# A LA DEMARCACIÓN DE CARRETERAS DEL ESTADO EN CANTABRIA

Que, publicado en el BOE del 21 de marzo de 2024 el anuncio por el que se somete a Información Pública el "PROYECTO DE TRAZADO. HUMANIZACIÓN Y EJECUCIÓN DE CARRIL BICI EN LAS CARRETERAS DEL ESTADO N-611 Y N-623 EN EL TÉRMINO MUNICIPAL DE SANTANDER", por el siguiente escrito formulamos las siguientes

## Hoja 16 y 17

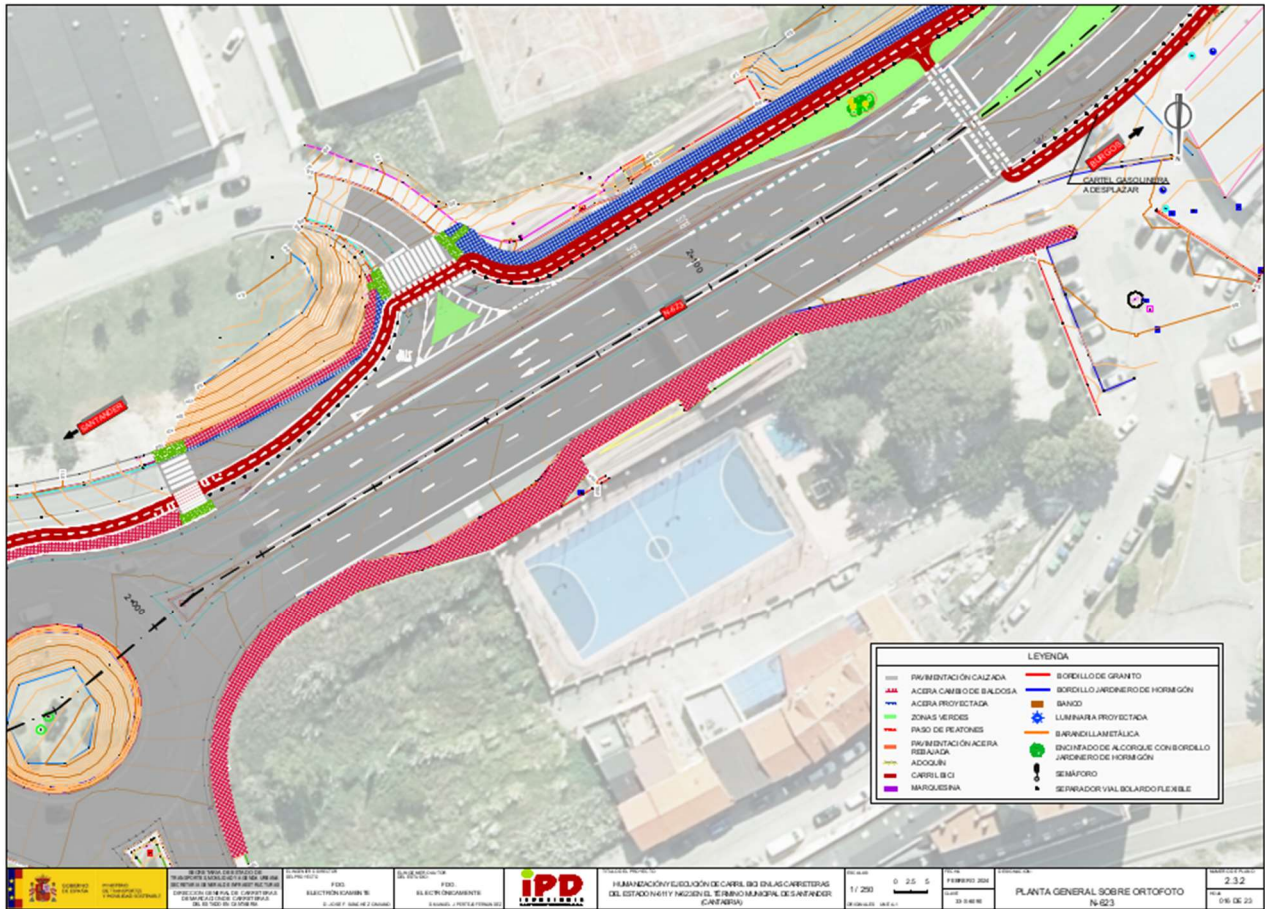
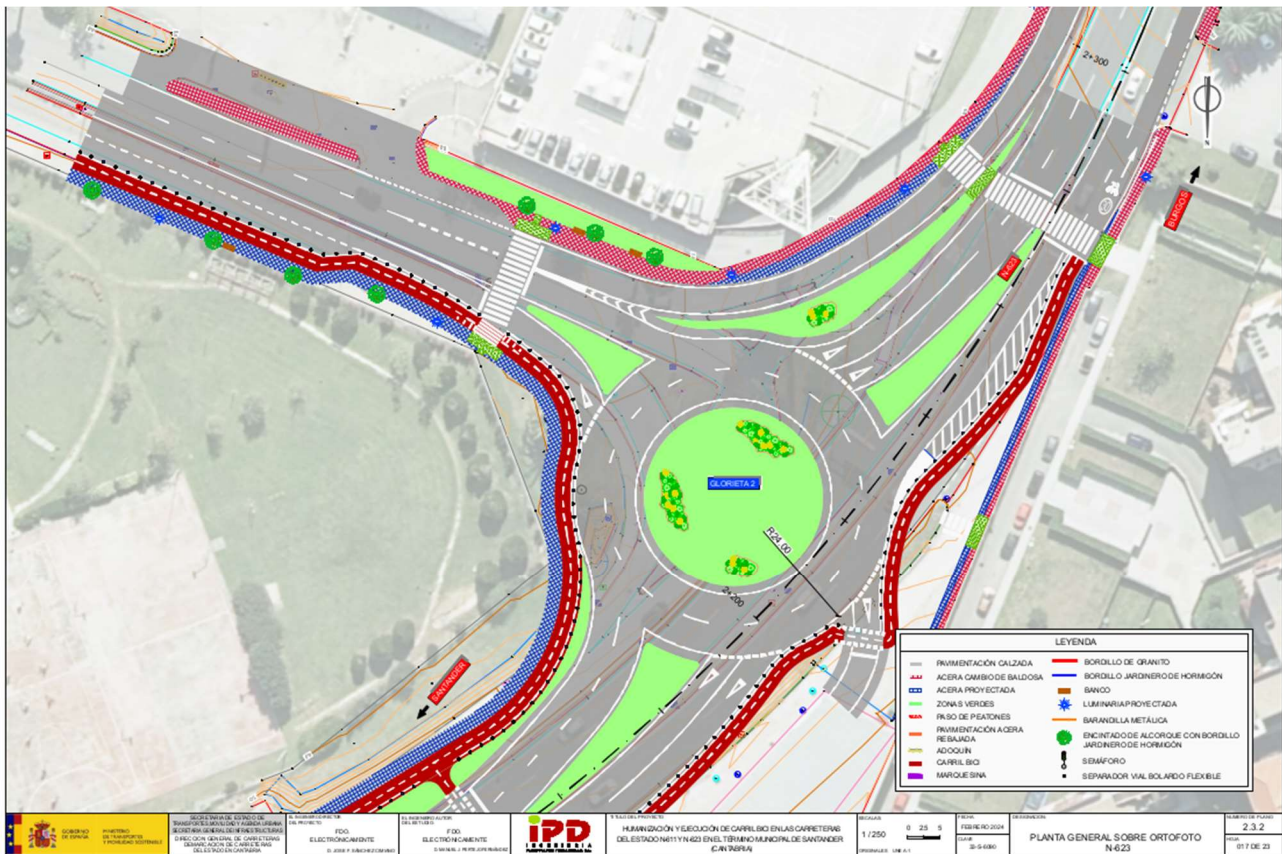
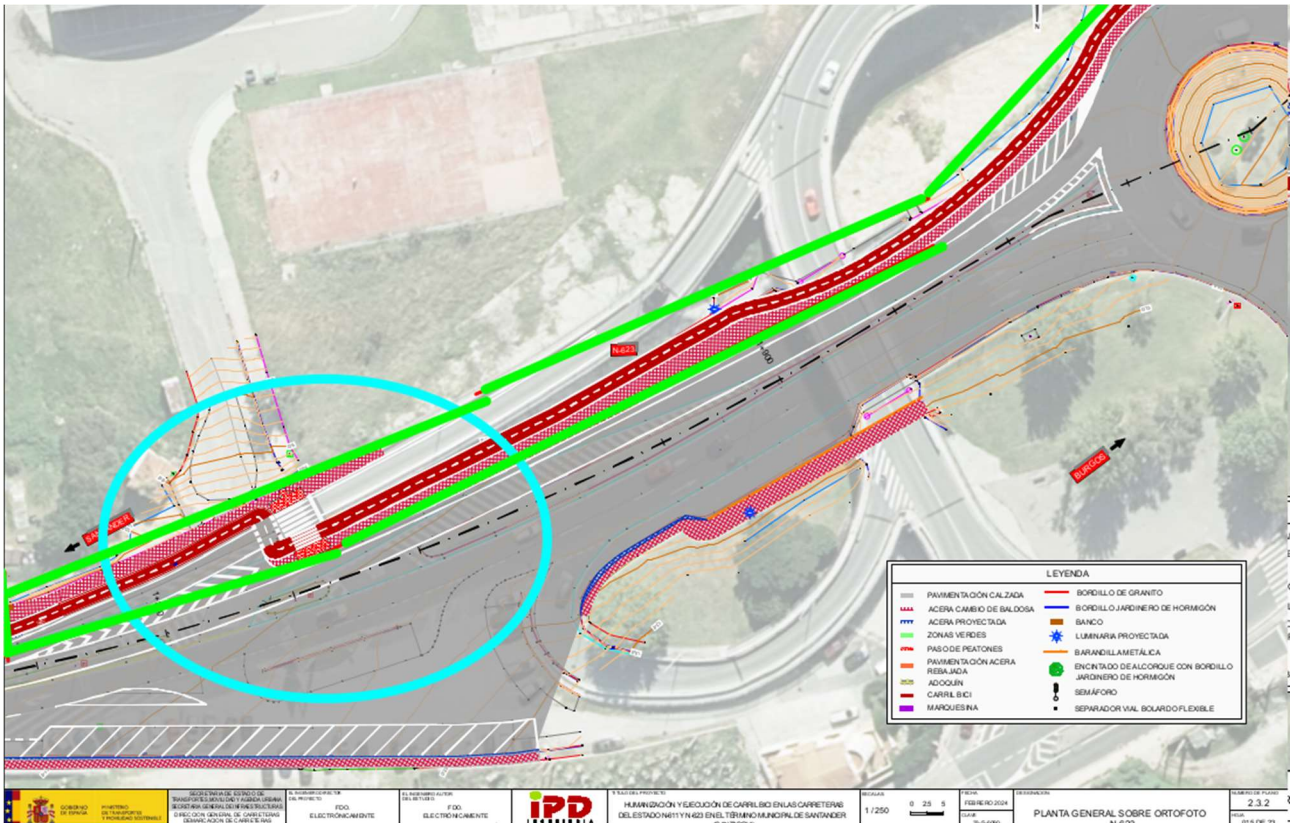
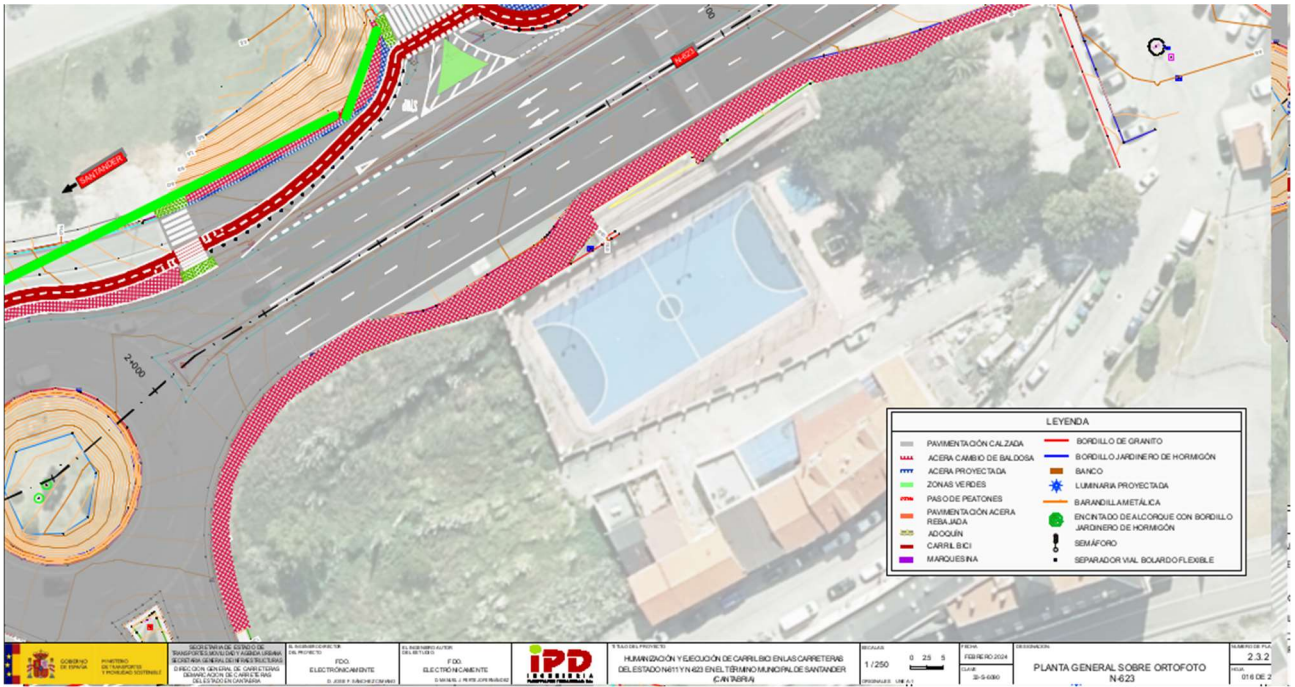
En las hoja 16 y 17 se aprecia como la incorporación directa del acceso a los Institutos a la carretera nacional y la construcción de la segunda rotonda dejan sin acceso al actual vial de acceso a los centros comerciales e institutos (y a los barrios anejos a los mismos)

Esa decisión hace que realmente sobre más espacio público en esa zona, lo que permitiría eliminar el cruce que se ve en la hoja 15 (marcado en azul) y con el posterior derrumbe del mismo aumentar unos cuantos metros de plataforma (en verde), adecuando la zona. Y pudiendo llegar a mejorarla colocando algún banco, arbolado y desarrollando alguna zona estancial a un lado y otro de la carrera.

Para el óptimo aprovechamiento sería adecuado que la zona dispusiera de un paso de peatones que cruzara la carretera con el fin de eliminar el paso elevado y pacificar el tráfico.

## Hoja 4

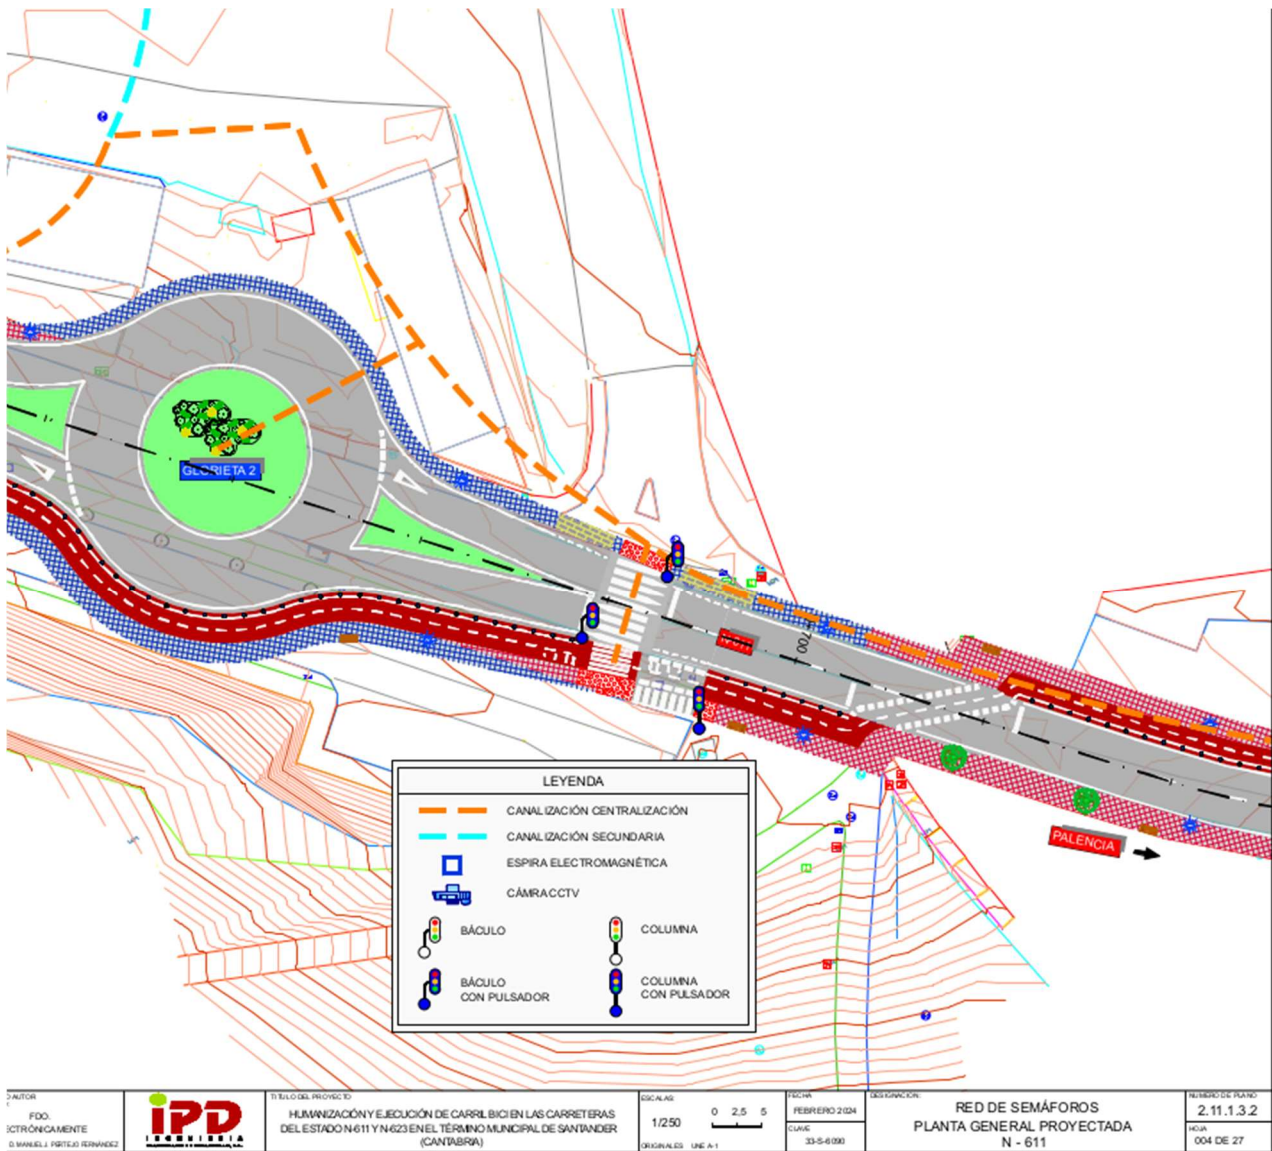
Se valora como peligroso el paso ciclista, especialmente al estar situado en una zona con poca visibilidad debido a la curva y a la oscuridad del puente del ferrocarril, por lo que propone añadir un semáforo con pulsador al cruce ciclista (integrado en el conjunto de semáforos ya existentes.)

### Hoja 5

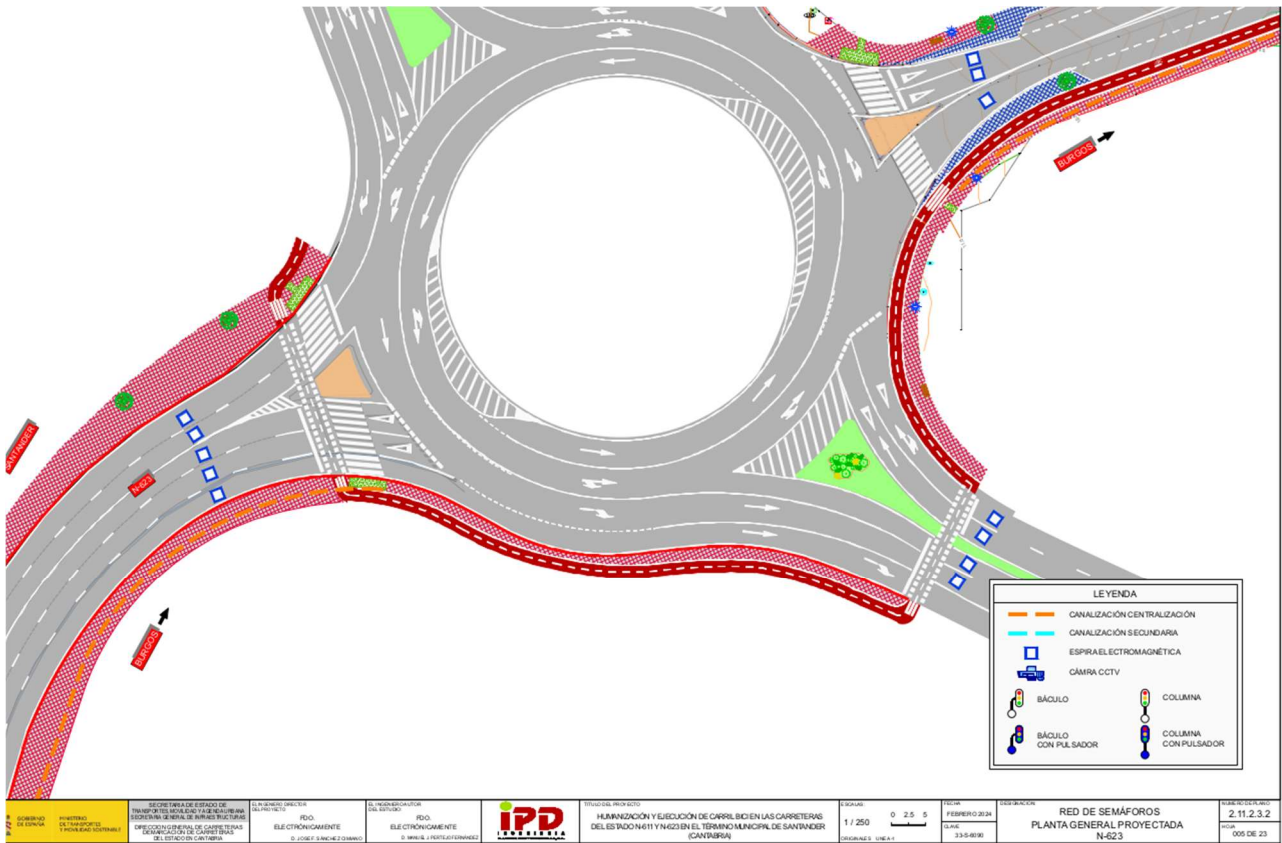
Se considera peligroso el cruce ciclista que atraviesa la S-21 (Intercambiador la Marga-la Albericia) debido a que cruza cinco carriles en dos fases en una zona que tiene actualmente una alta velocidad, por lo que se solicita la incorporación de un semáforo para bicicletas a este cruce.
